Notitie

betreft: Aanvullend windklimaatonderzoek Zuidgebouw te Utrecht.
datum: 6 november 2015
referentie: OO/OO//GAAU 15154-1-NO
van: O.E. Otten
aan: Gemeente Utrecht; R. Crusio

f3 Hinderkans conform NEN 8100; links zonder Zuidgebouw - Rechts met Zuidgebouw.

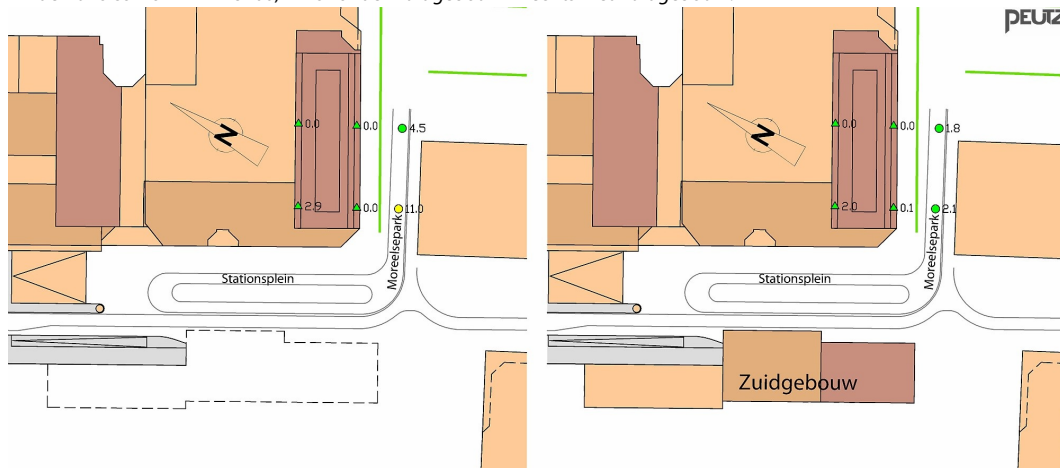
"Wind op de terrassen

De windstudies zijn voornamelijk gedaan op straatniveau. Daar leken de gevolgen niet relevant. De wind op straatniveau en op niveau van de terrassen van het Moreelsepark zijn niet te vergelijken. Tussen de gebouwen ontstaan draaiwinden en windgangen, waardoor het gebruik van terrassen van het Moreelsepark niet meer bruikbaar zijn."

In de windtunnel zijn metingen verricht aan de situatie zonder en met het Zuidgebouw. In figuur 3 wordt de hinderkans op de betreffende meetpunten aangegeven voor de twee onderzochte situaties.

Hieruit blijkt dat het Zuidgebouw geen wezenlijke verslechtering van het windklimaat geeft op de balkons of op de straat voor de appartementen van het Moreelsepark. Op enkele meetpunten is als gevolg van een afscherming van de wind uit de overheersende zuidwestelijke richting een verbetering van het windklimaat vastgesteld door de aanwezigheid van het Zuidgebouw.

De resultaten van het aanvullende onderzoek bevestigen de in de zienswijze vermelde verslechtering derhalve niet. Er is geen wezenlijke verslechtering vastgesteld en het windklimaat is niet dusdanig dat de terrassen niet bruikbaar zijn.
